RÉGIE DES MATIÈRES RÉSIDUELLES DU LAC-SAINT-JEAN**RÉAMÉNAGEMENT DE LA GÉOMÉTRIE DU SITE****Aménagement du lieu d'enfouissement technique****de la Régie des matières résiduelles du****Lac-Saint-Jean****Projet no. 111-13499-00**

17 AVRIL 2013

111-13499-00

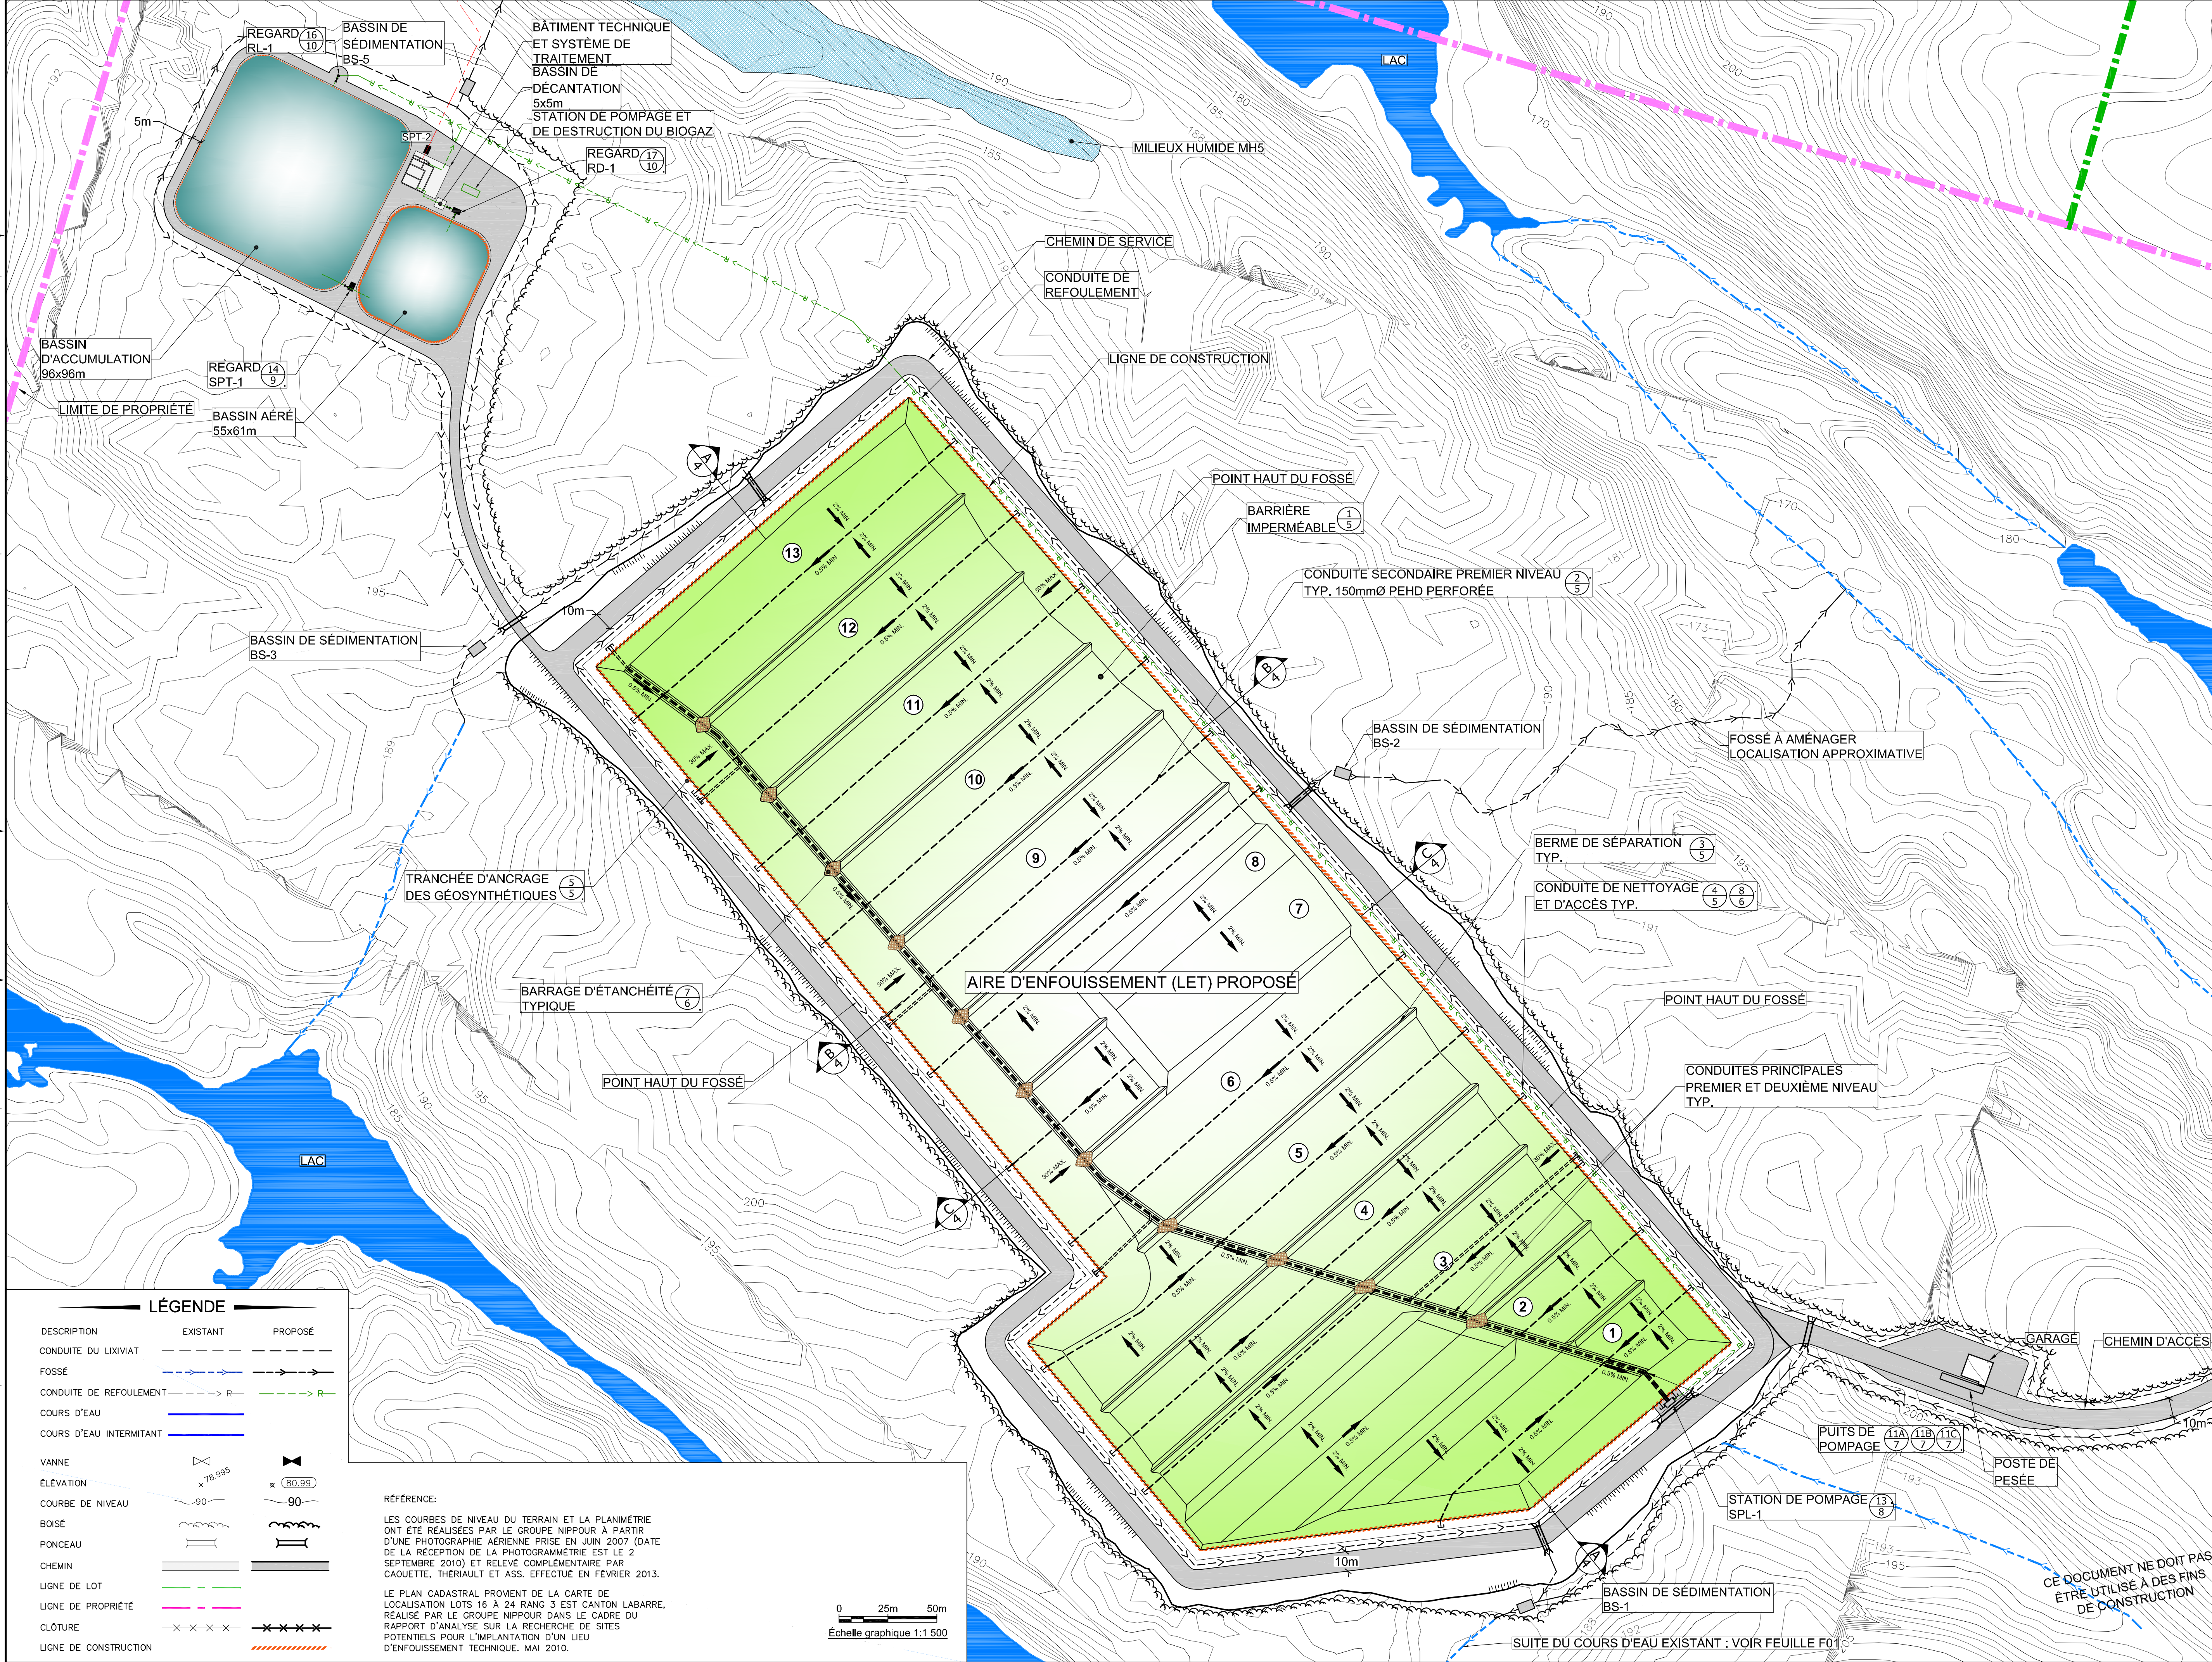
Suite à l'analyse des nouvelles données relativement aux dépôts meubles et des eaux souterraines, une nouvelle géométrie du site a été élaborée. Celle-ci est illustrée aux plans en annexe.

Cette géométrie révisée a été développée en se basant sur la nappe d'eau souterraine identifiée dans les études hydrogéologiques citées précédemment; plus particulièrement, le fond du site sera situé en tout point au-dessus de la nappe d'eau souterraine conformément à l'article 23 du REIMR. Quant au système de traitement, cette exigence du REIMR ne s'applique pas et le fond pourra être aménagé sous le niveau des eaux souterraines.
